半导体设备用高端碳化硅陶瓷零部件
研发、生产项目

环境影响报告书

(报批稿)

修改清单

图 2.2-1 全厂水平衡图 (t/a)

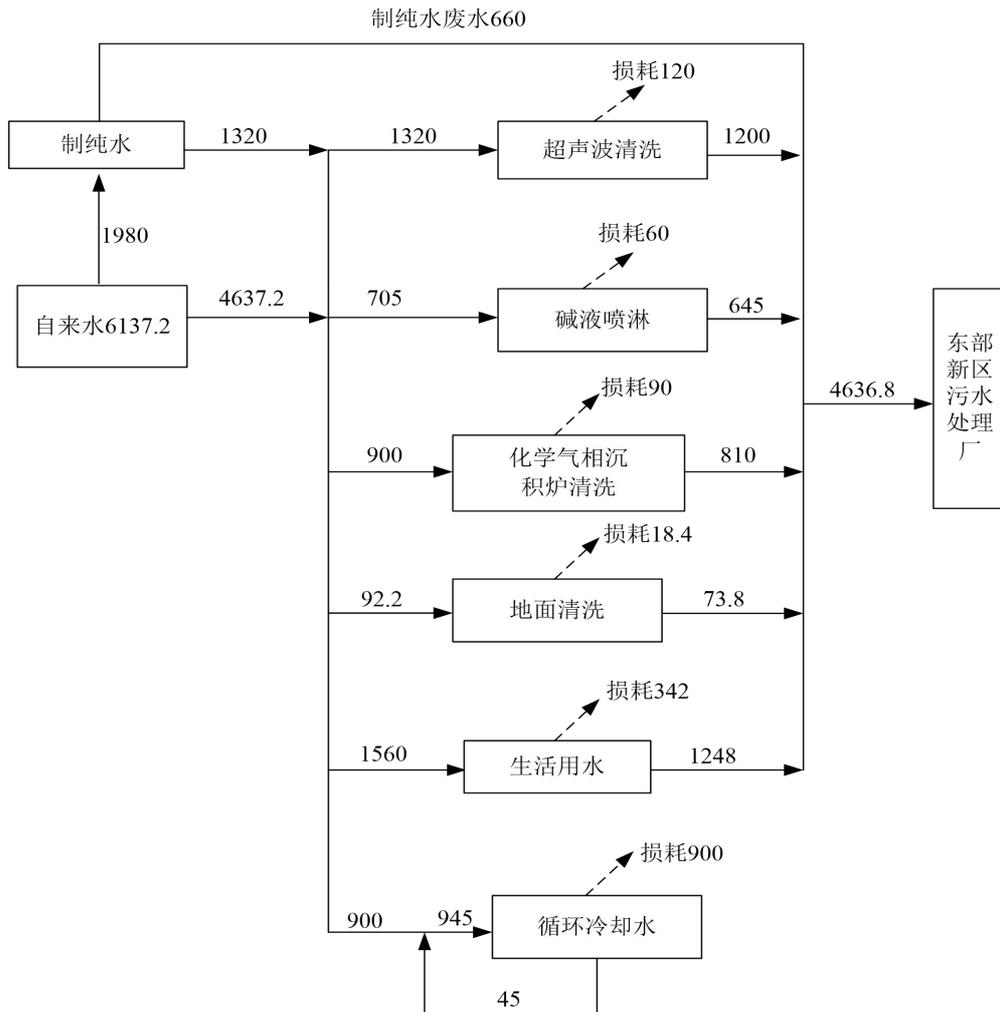
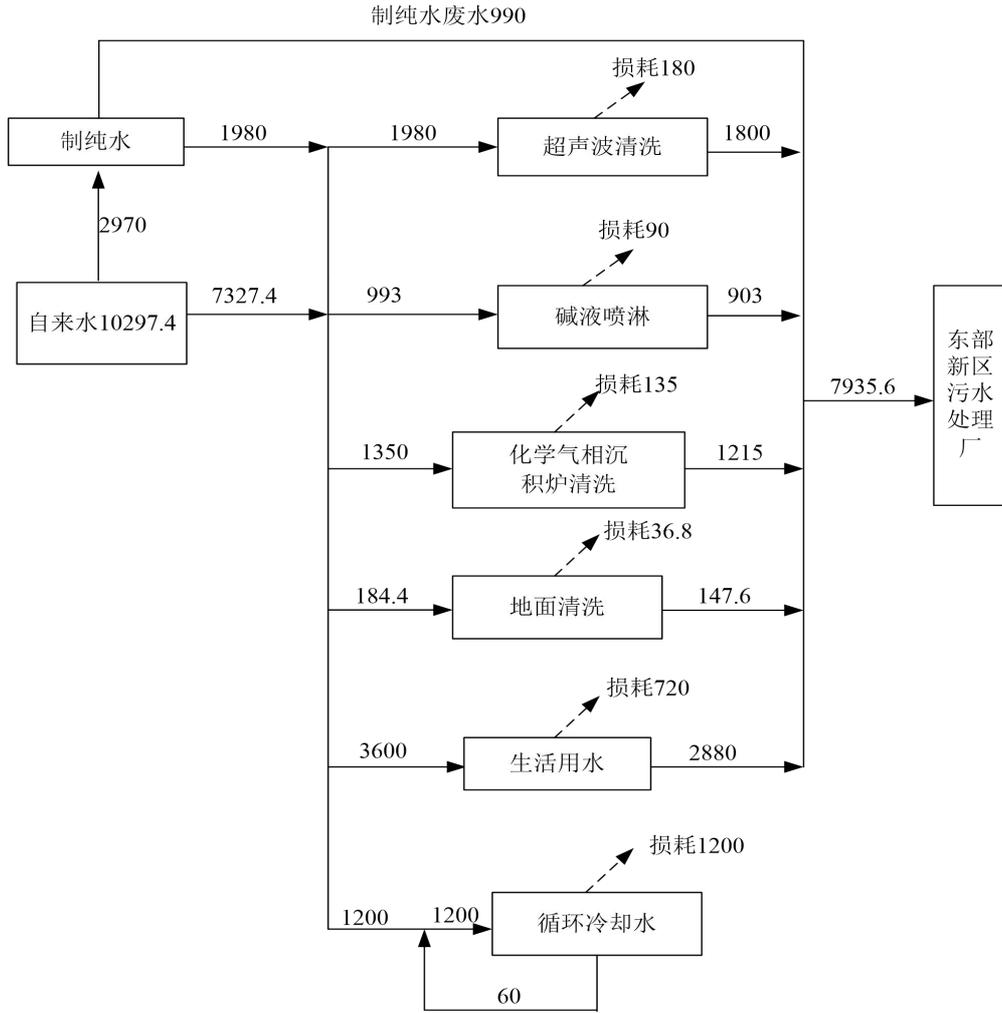
| 修改意见 | 修改说明 |
|--|---|
| 8、完善生产工艺流程及说明，补充全厂水平衡、甲基三氯硅烷平衡和物料平衡。 | 已完善生产工艺流程及说明 P56-58，已补充全厂水平衡、甲基三氯硅烷平衡和物料平衡。详见 P59-61 |
